ÚZEMNÍ PLÁN MĚSTA BRNA

Textová část odůvodnění Příloha č. 5
kapitola 19

VYHODNOCENÍ PŘIPOMÍNEK

**d) Opakované veřejné projednání upraveného Návrhu z roku 2021
(prosinec)**

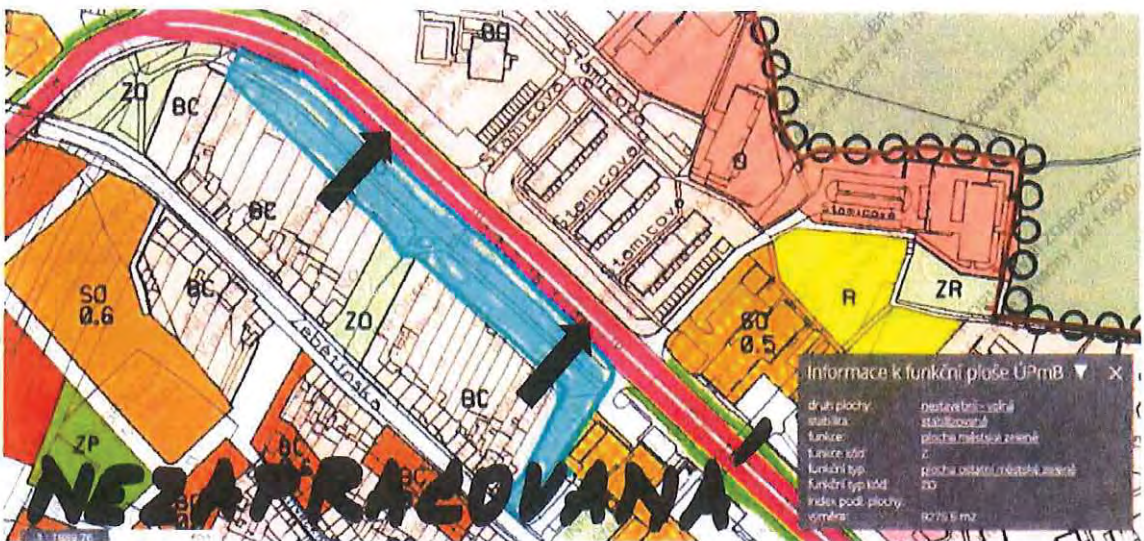
VI. Zeleň v místě styku ulic Libušina třída a Žebětínská (v návrhu ÚP plocha označena kódem B/r2)

VII. Zeleň při ulici Žebětínská před podnikem Montana (v návrhu ÚP plocha označena kódem C/v4)

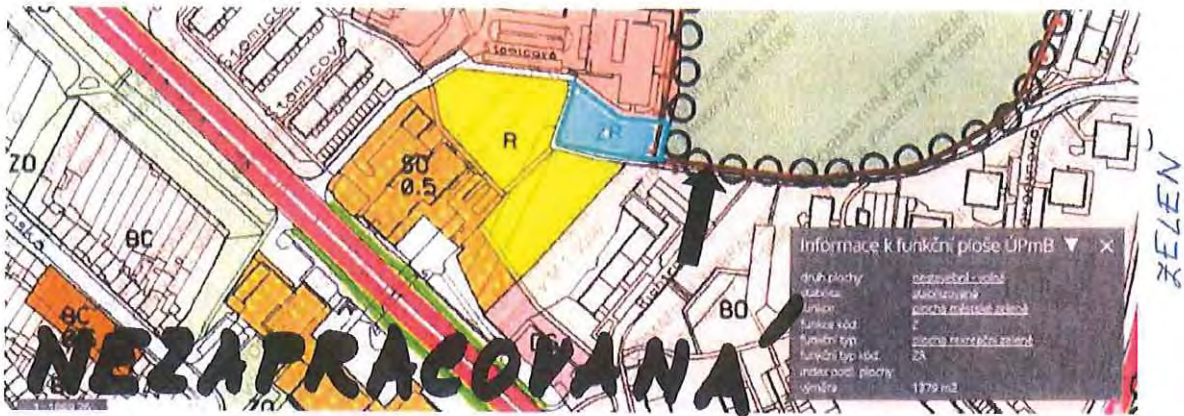
X. Zeleň pod Juventusem (v návrhu ÚP plocha označena kódem V/v3)

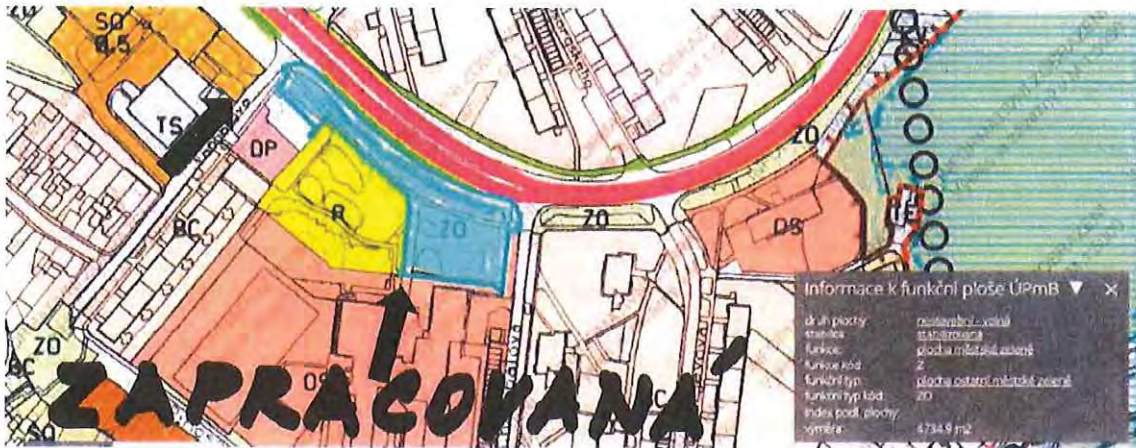
XI. Zeleň při ulici Libušina třída před ZŠ Chalabalova a aquaparkem (v návrhu ÚP jsou tři plochy označené kódy B/v5, S/a2, D/a3)

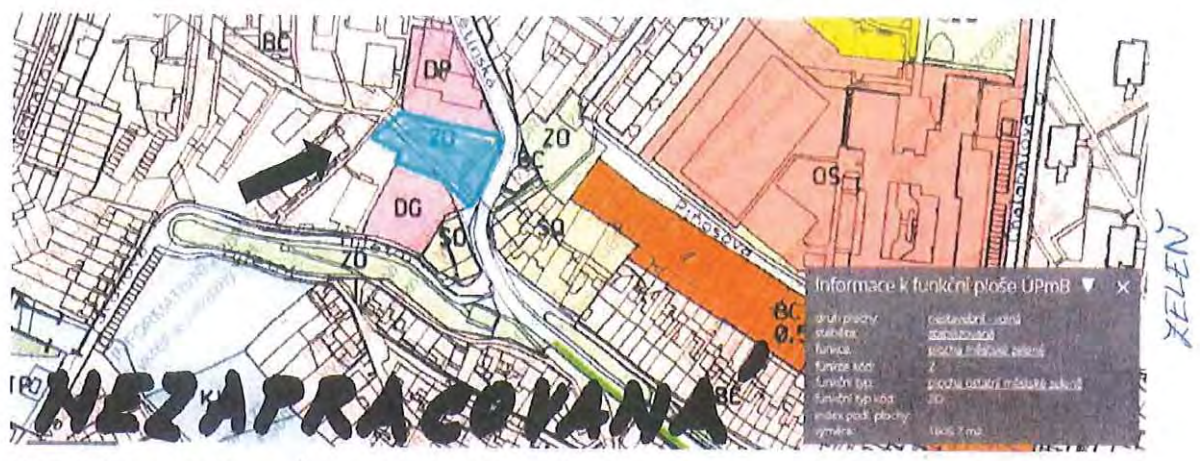
XII. Zeleň při ulici Žebětínská – sakurová alej (v návrhu ÚP plocha označena kódem B/v5)

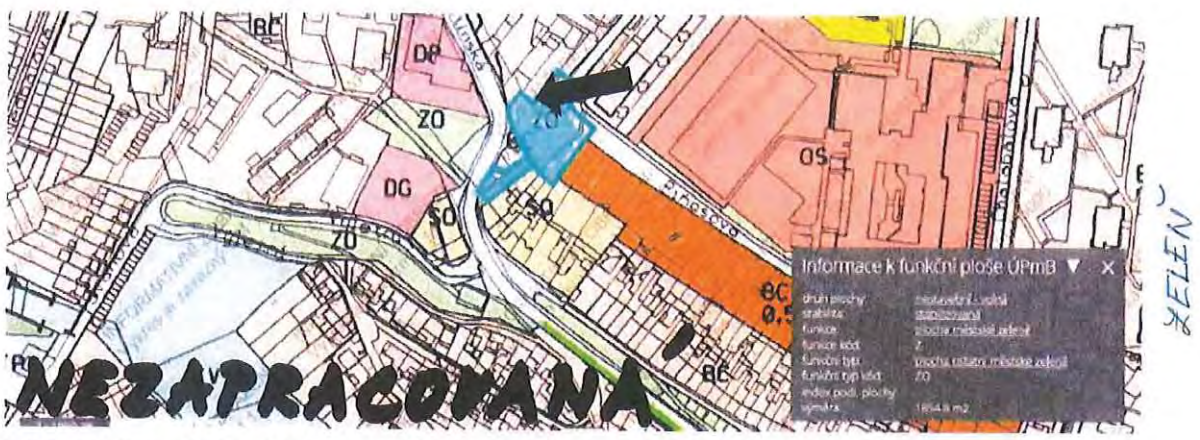
XIII. Zeleň mezi ulicemi Žebětínská, Vaňhalova, Piňosova (v návrhu ÚP plocha označena kódem B/r2)

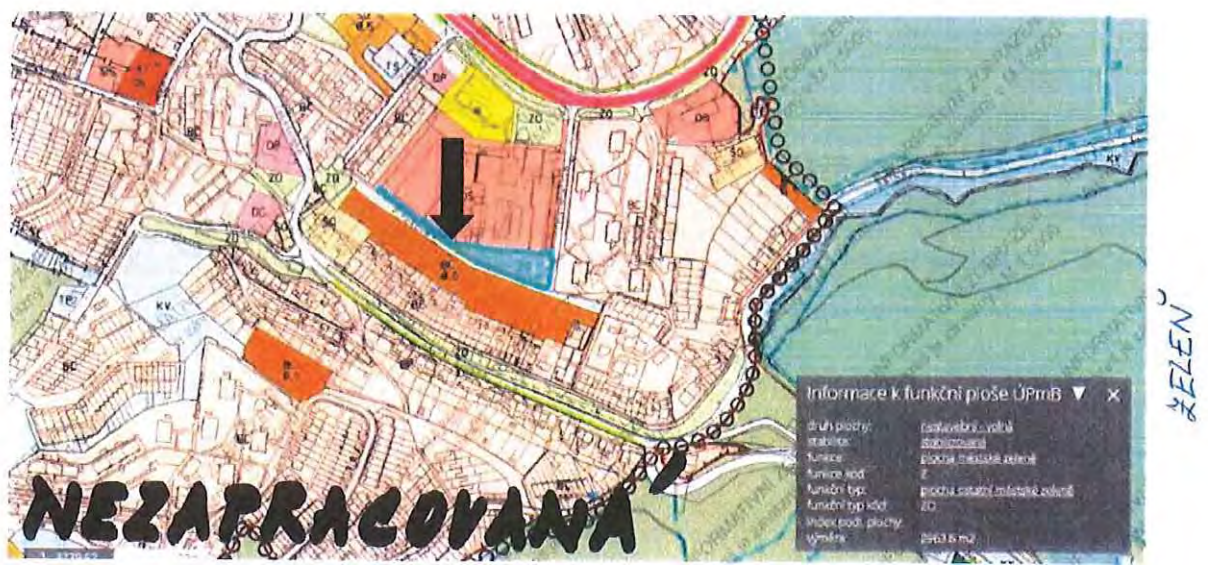
XIV. Zeleň podél ulice Piňosova (v návrhu ÚP jsou dvě plochy označené kódy V/a3, B/v5)

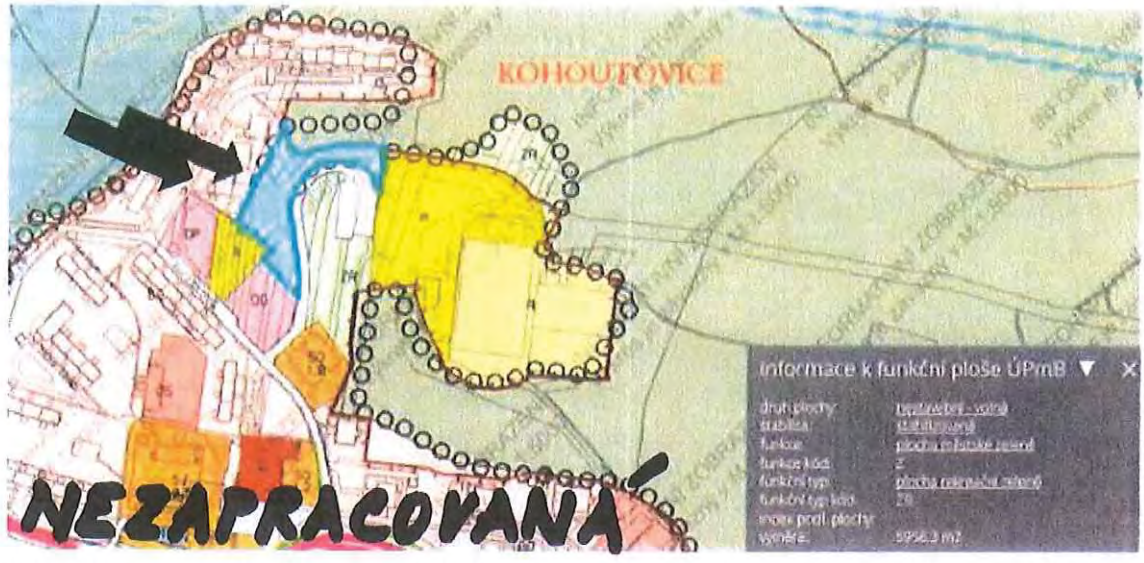
XV. Zeleň mezi zástavbou ulice Voříškova a příjezdovou cestou k Tatranu (v návrhu ÚP plocha označena kódem B/v5)

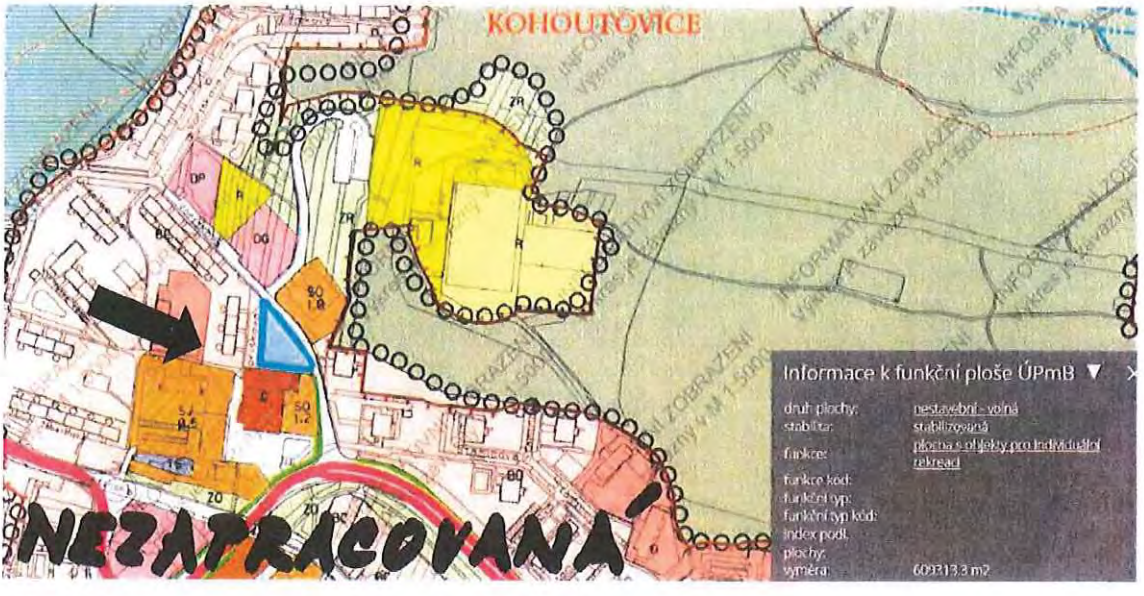
XVI. Zeleň mezi parkovištěm za poliklinikou, komunikací Voříškova a bytovými domy Voříškova 1,3,5 (v návrhu ÚP plocha označena kódem B/v5)

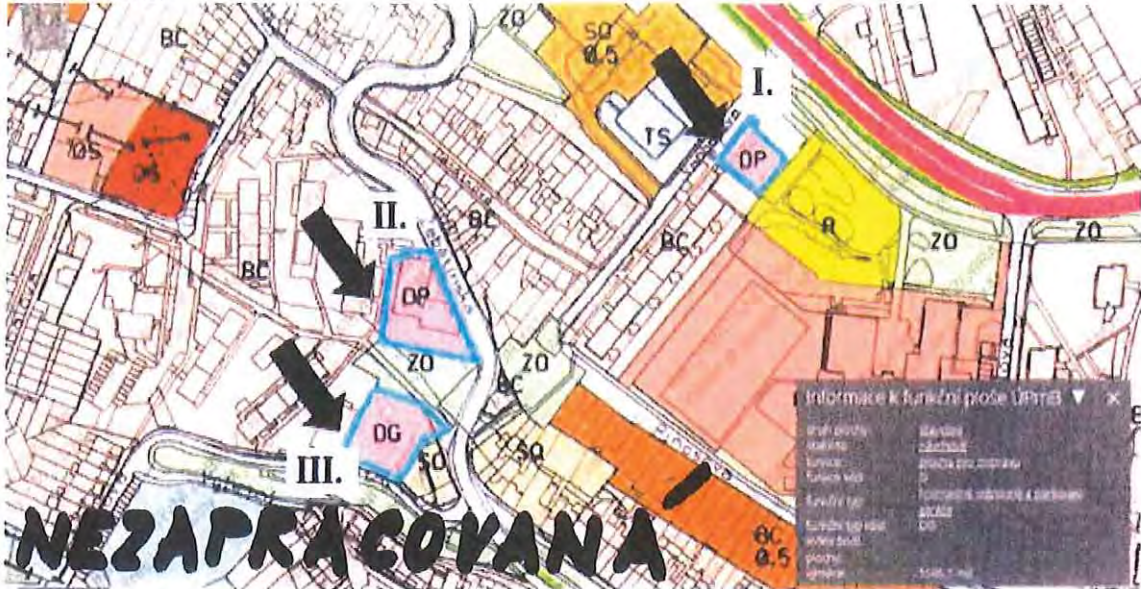
- I. Parkoviště při ulici Vaňhalova (v návrhu ÚP plocha označena kódem B/v5, v současném ÚP vymezena jako plocha DP)
- II. Parkoviště při ulici Žebětínská (v návrhu ÚP plocha označena kódem B/v5, v současném ÚP vymezena jako plocha DP)
- III. Zelená plocha při ulici Výletní za objektem ubytovny Podlesí (v návrhu ÚP plocha označena kódem B/v5, v současném ÚP vymezena jako plocha DG)

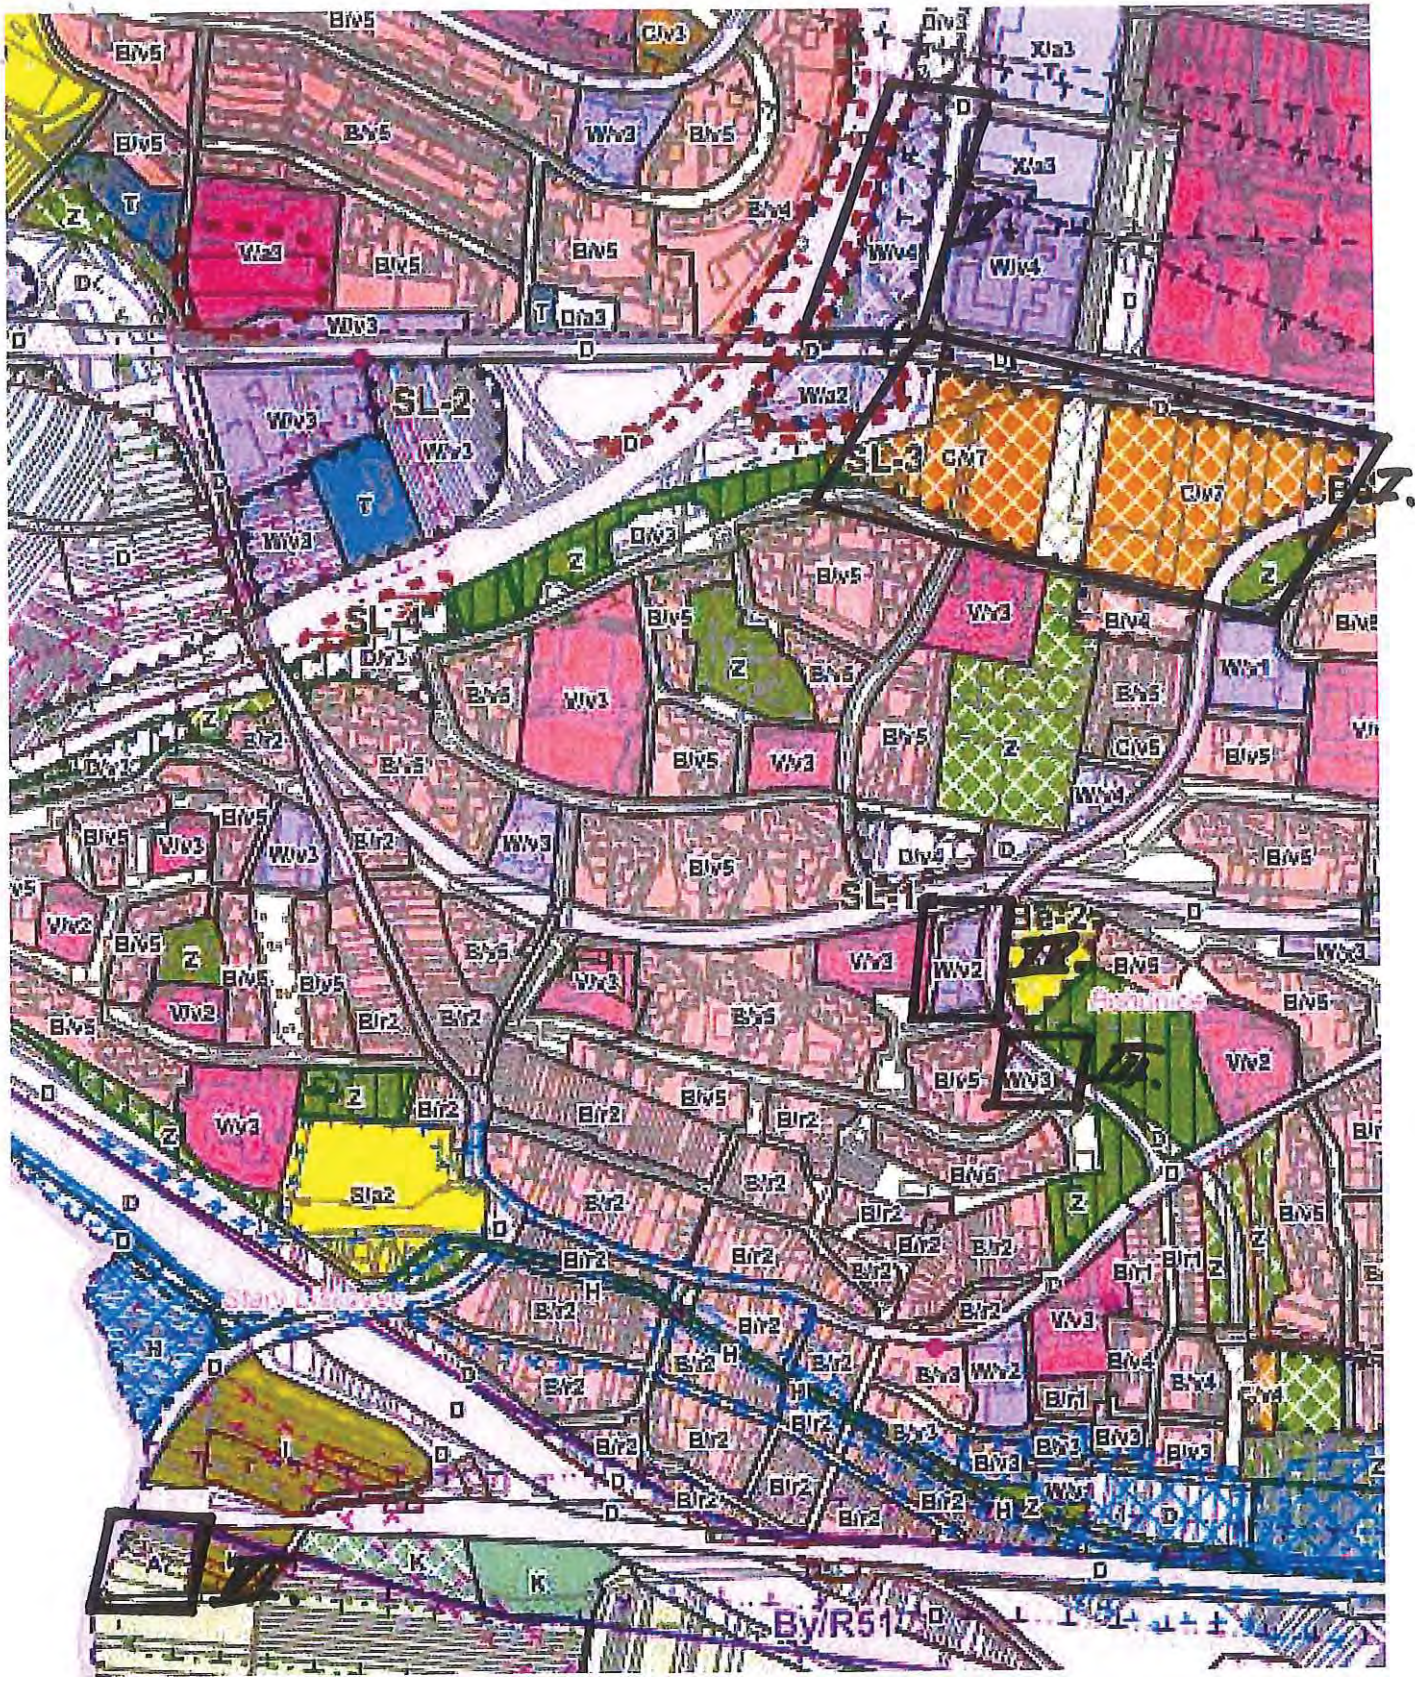
s II. upraveným Návrhem územního plánu města Brna, tj. ve vymezení plochy změn se způsobem využití komerční vybavenost W/v4 (struktura zástavby volná, výška úrovně zástavby 4: 9-22 m) (územní specifikace viz příloha) a požaduje revizi návrhu grafické části Hlavního výkresu 2.1 nového Územního plánu města Brna spočívající ve vymezení části této plochy na plochu změn, pl. dopravní infrastruktury D.
